Váš dopis č. j.:
Číslo jednací: TR/3352/2015-Ba
Vyřizuje: Bazalová Radka
Tel.: 568899160
Datum: 3. 6. 2015

„II/401 - křiž. II/351 - Dolní Vilémovice“, k. ú. Dolní Vilémovice

Investor: KSÚSV, p.o., Kosovská 1122/16, 586 01 Jihlava

Účel vyjádření: ÚZEMNÍ ROZHODNUTÍ A STAVEBNÍ POVOLENÍ

Výtisk: BAZALOVA
Dolní Vilémovice

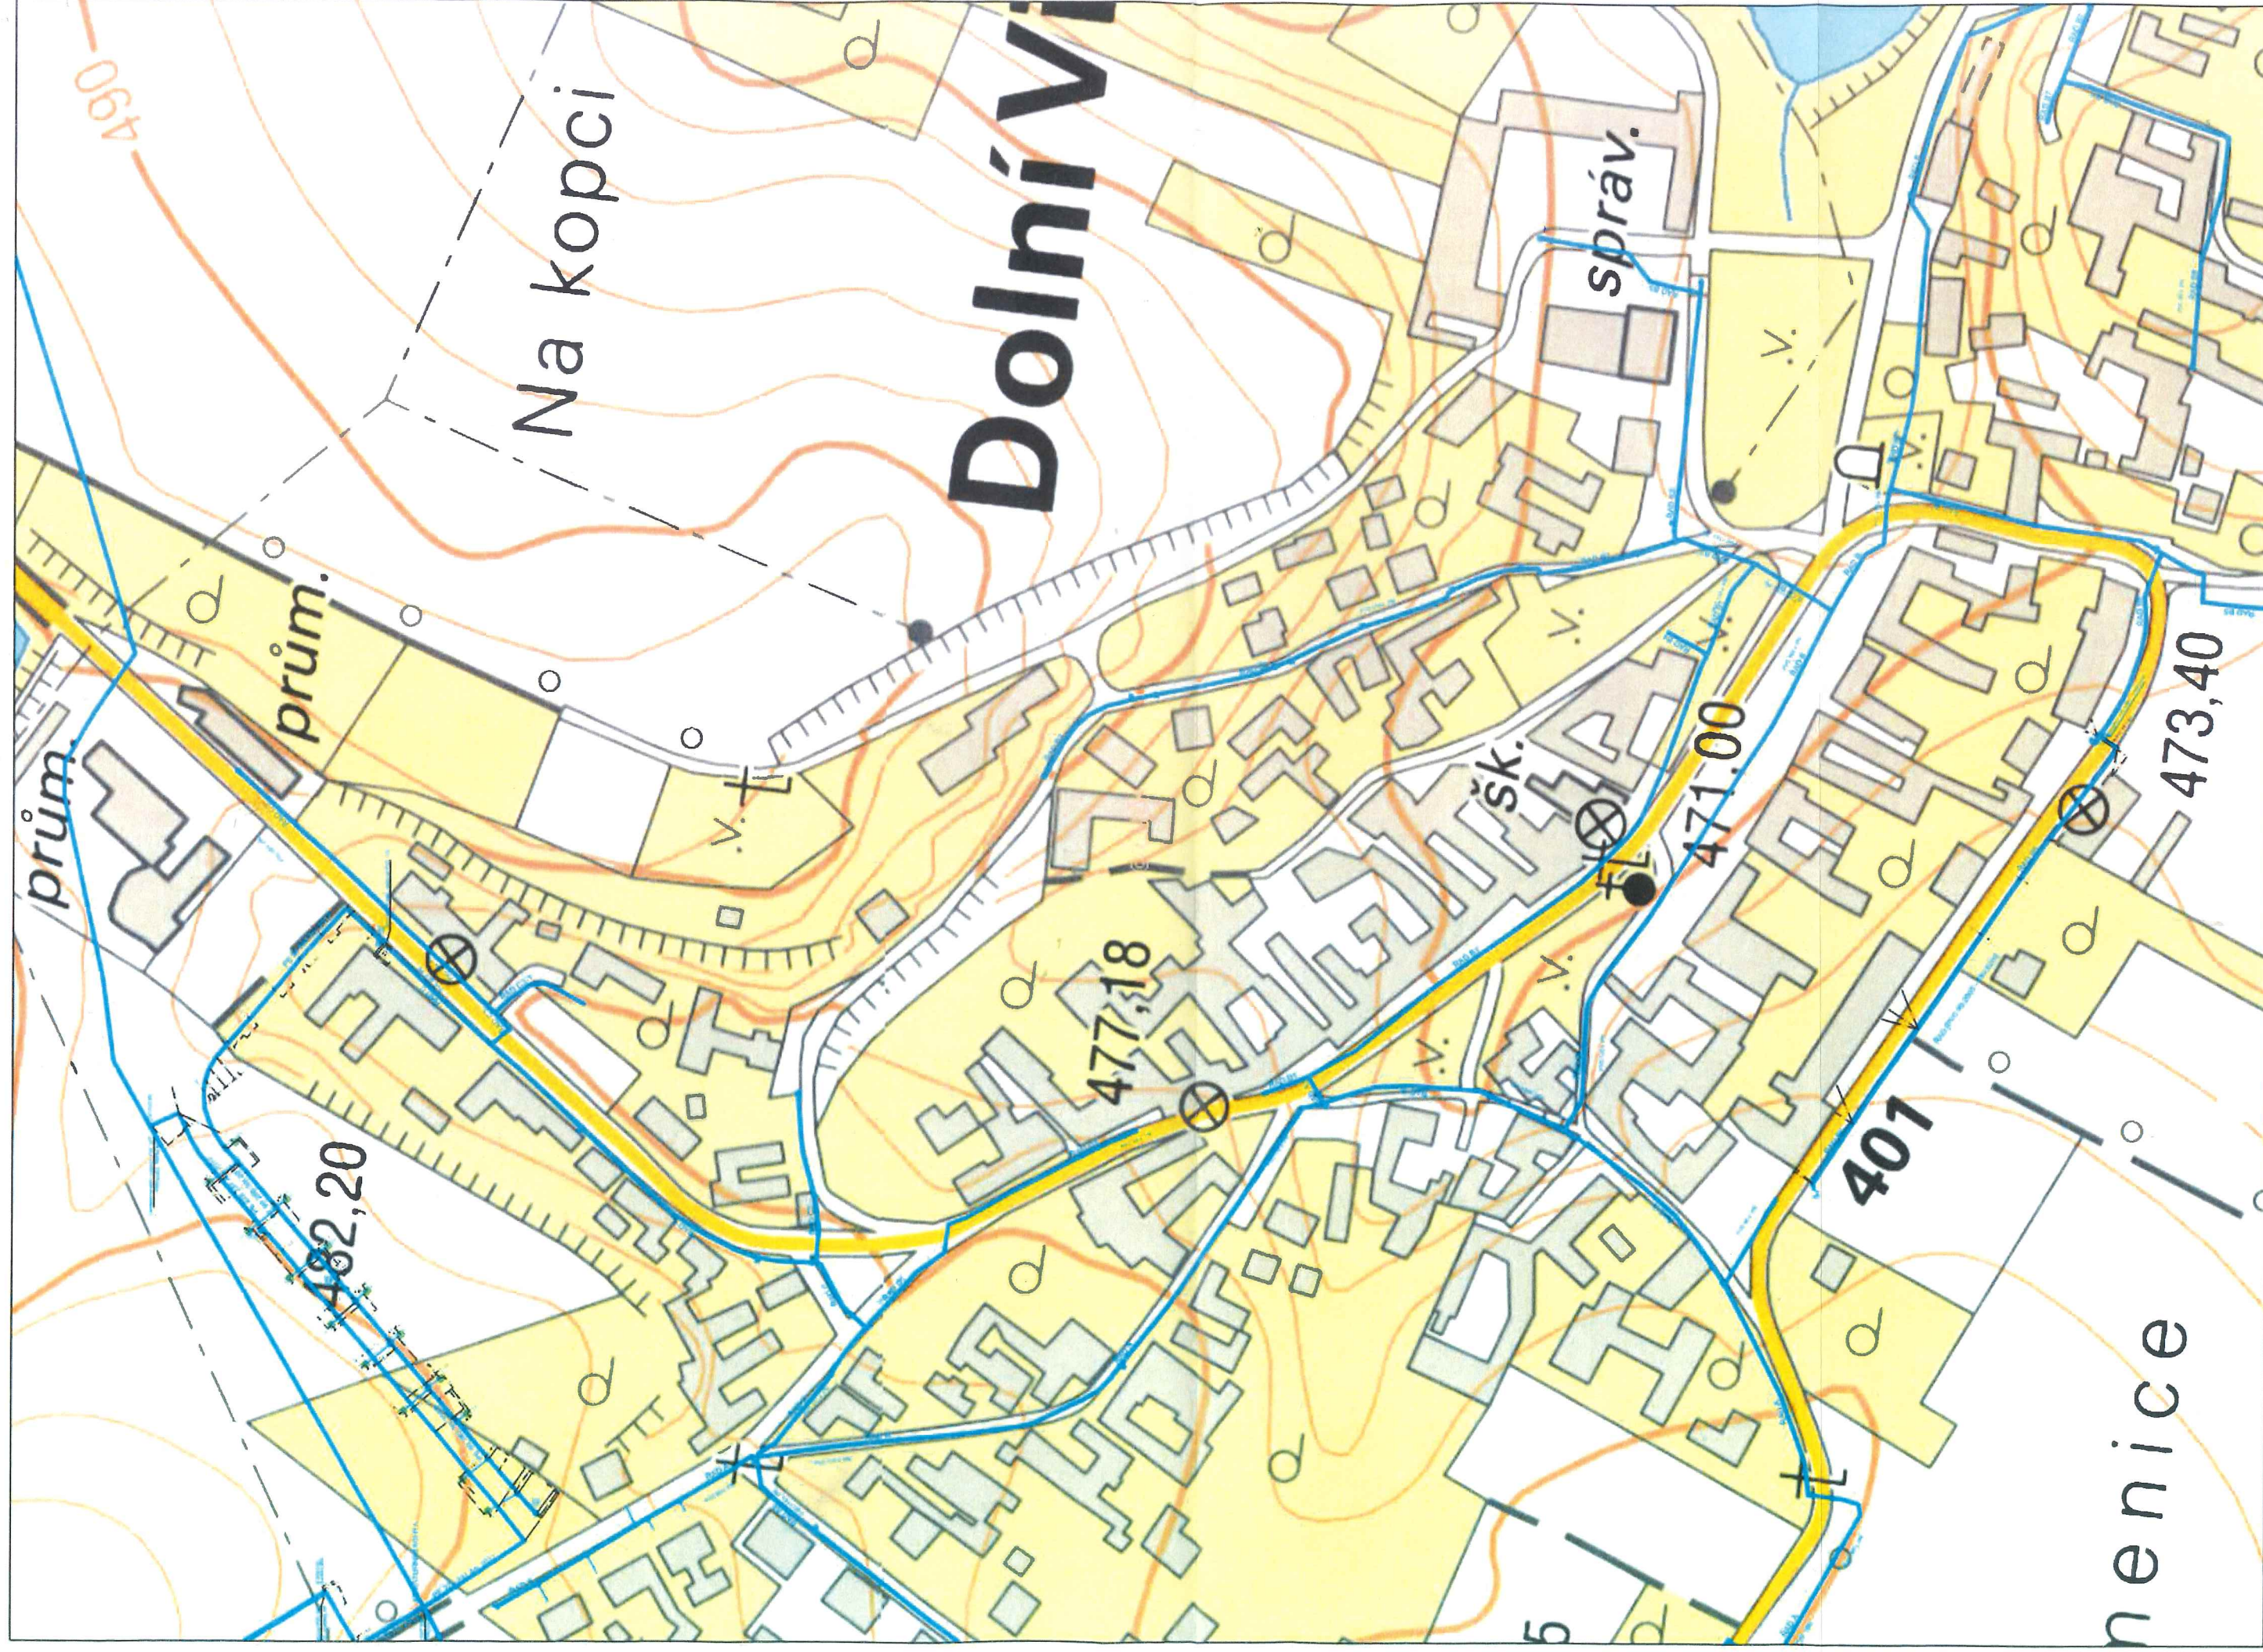
Navrhovanou stavbou dojde k dotčení sítí ve správě VODÁRENSKÉ AKCIOVÉ SPOLEČNOSTI, a. s. divize Třebíč, které jsou chráněny ochranným pásmem dle §23 zákona č. 274/2001 Sb., trasu sítí posíláme přílohou

7. Požadujeme dodržet ochranné pásmo vodovodu a kanalizace dle §23 zákona č. 274/2001 Sb. v platném znění. Ochranné pásmo činí u potrubí do DN 500 1,5m od vnějšího líce potrubí na obě strany a nad DN 500 2,5m od vnějšího líce potrubí. V ochranném pásmu se nesmí umísťovat stavby pevně spojené se zemí, vysazovat trvalé

porosty nebo provádět jakékoliv činnosti, kterými by byl omezen přístup k vodovodu či kanalizaci v případě jejich opravy.
